Müşteri ifadesi / Atölye tespiti**Müşteri şikayeti:**

Teknik açıklama

Seri uygulama

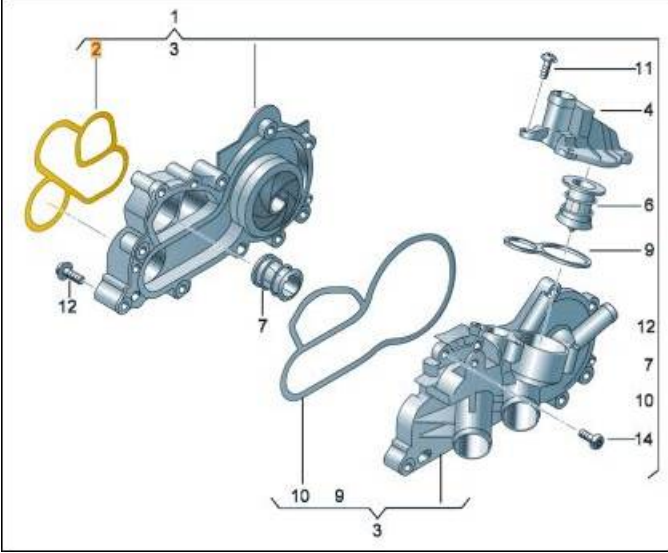
Devirdaim pompası contasında işaretli alanda

- parça farklılığı (bakınız resim 1, kırmızı daire).

- "basınç alma elipsi" "(bakınız resim 2, kırmızı kare).

“Basınç alma elipsi” sadece aşağıdaki YP numarasına sahip devirdaim pompalarında bulunur (bkz. resim 2, kırmızı kare):
04C 121 600 L.

Devirdaim pompası conta materyalinin değişimi ve alçalmanın giderilmesi (bkz. Resim 1, kırmızı elips).

- Devirdaim pompasını SEAT Atölye El Kitabı gereğince sökün.
- İşaretili bölgede devirdaim pompasının contasında (resim 1'deki kırmızı elips içine alınan yere bakın) ve/veya "basınç düşürme elips" bölgesinde (resim 2'deki kırmızı dikdörtgen içine alınan yere bakın) farklılıklar olup olmadığını inceleyin:
 - Devirdaim pompasının contasında bir farklılık tespit ediliyorsa, devirdaim pompasının contası (bakınız resim 3, numara 2) Atölye El Kitabına/ YP kataloğuna göre değiştirilmelidir.

Devirdaim pompasında işaretili alanda bir farklılık olduğunda sadece conta (bakınız resim 3, numara 2) değiştirilmelidir. Bu nedenle devirdaim pompasının değiştirilmesi önerilmez ve gereksiz uygulama olarak görülebilir.
